NE 1.1 V2

NE 1.1 V2 als Ersatz fuer N 2.x und N 3.x

Anschlussklemmen in Buderus Regelgeraeten PGW 2790 plus

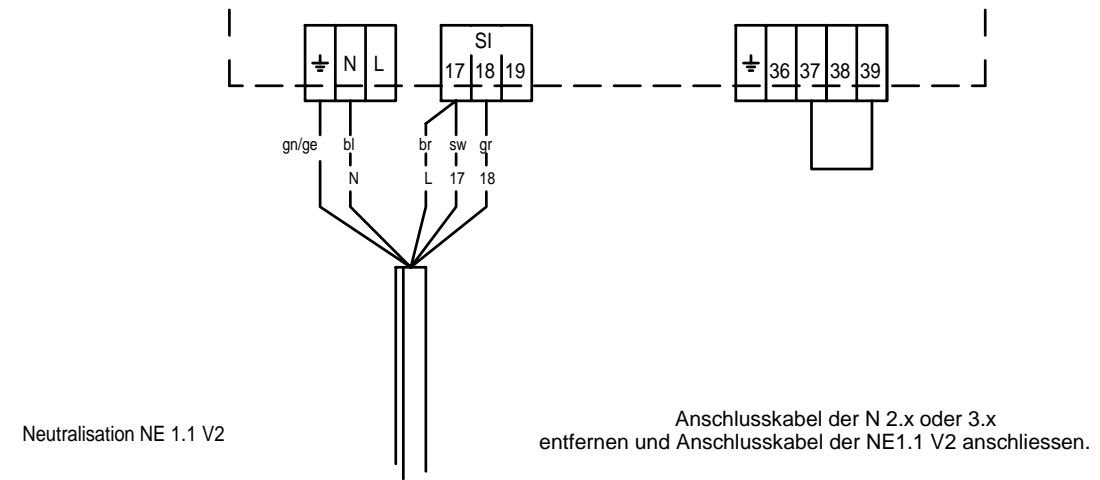
Anschlusskabel der N 2.x oder 3.x entfernen und Anschlusskabel der NE1.1 V2 anschliessen. Funktionsmodul im Regelgeraet belassen. Schalter in Automatik Stellung.
